DODATEK č. 1 **ke smlouvě o dílo uzavřené dne 29. 03. 2023**

- 2.1.** Smluvní strany uzavřely dne 29. 03. 2023 Smlouvu o dílo (dále také jen „**Smlouva**“), jejímž předmětem je zhotovení stavby s názvem „**ČZU – Modernizace obvodového pláště demonstračních skladových hal Technické fakulty**“ (dále také jen „**Dílo**“).
- 2.2.** Tento termínový a věcný dodatek se uzavírá po vzájemné dohodě smluvních stran. Důvodem jsou změny zjištěné při realizaci stavby. Jedná se o změny, které nemohl objednatel předvídat a které nemění povahu veřejné zakázky, dále o nezbytné změny, které nebyly zahrnuty v původním závazku ze Smlouvy a změny uživatelské. Všechny změny jsou podrobně popsány ve změnových listech (dále jen „**ZL**“) č.1, 3, 4, 5, 6,7, 8, 9, které jsou přílohami tohoto dodatku.

Stavba:	CZU - Modernizace obvodového pláště demonstračních skladových hal Technické fakulty	ZL č. 1
Zhotovitel:	STAPROM, spol. s r.o.	
Objednatel:	Česká zemědělská univerzita v Praze	
Projektant:	[REDAKCE]	
TDS:	[REDAKCE]

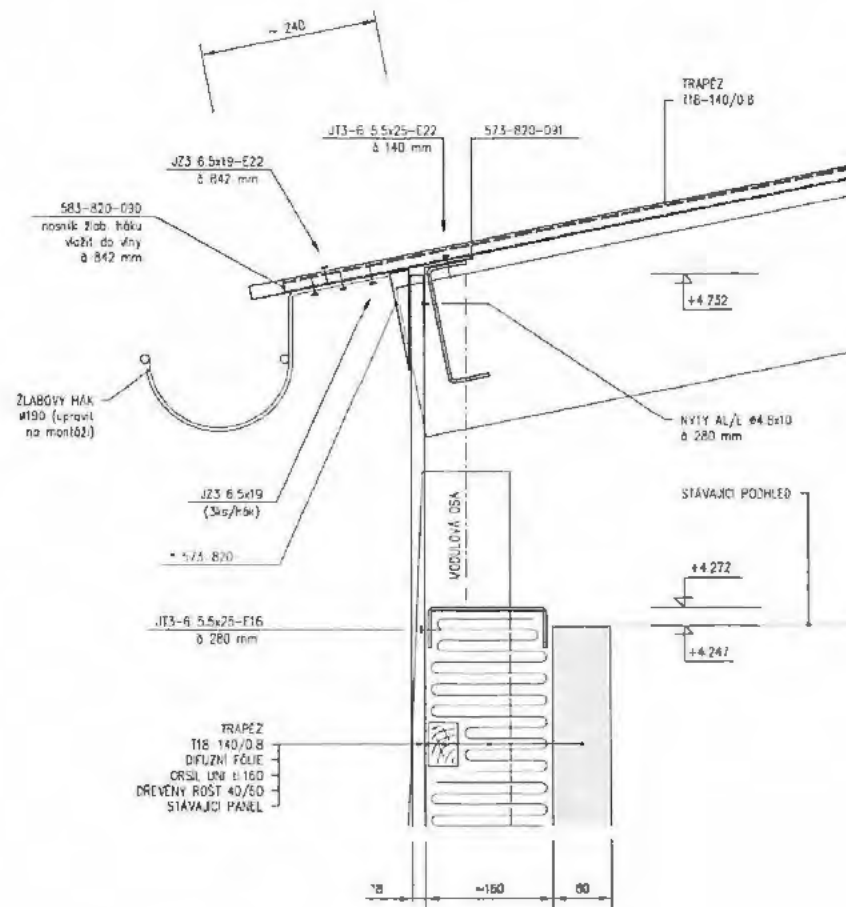
NÁZEV ZL: Doplnění nosných profilů pod římsou pro ukotvení fasádních plechů u okapové vaznice.

Nutnost doplnění nosných profilů zjištěna po demontáži starých fasádních plechů. Pro ukotvení konců nových fasádních plechů u okapové vaznice je nutné doplnit pomocný ocelový profil, aby nedocházelo k deformaci trapézového plechu.

Projektová dokumentace tento detail uchycení fasádních trapézových plechů neřeší

K okapové vaznici se doplní pomocný FeZn profil pro ukotvení volných konců fasádních plechů u okapu.

Viz detail A

Nové položky		m.j.	množství	j.cena	cena celkem
Nosný profil pod římsou pro ukotvení fasádních panelů					
Profil 573-820-091 na výkrese 021 - Detail A					
HALA č.1					
dodávka a montáž FeZn plechu tl.3mm RŠ 150mm		m	90,00	312,30	28 107,00
HALA č.2					
dodávka a montáž FeZn plechu tl.3mm RŠ 150mm		m	90,00	312,30	28 107,00
Celkem bez DPH					56 214,00 Kč
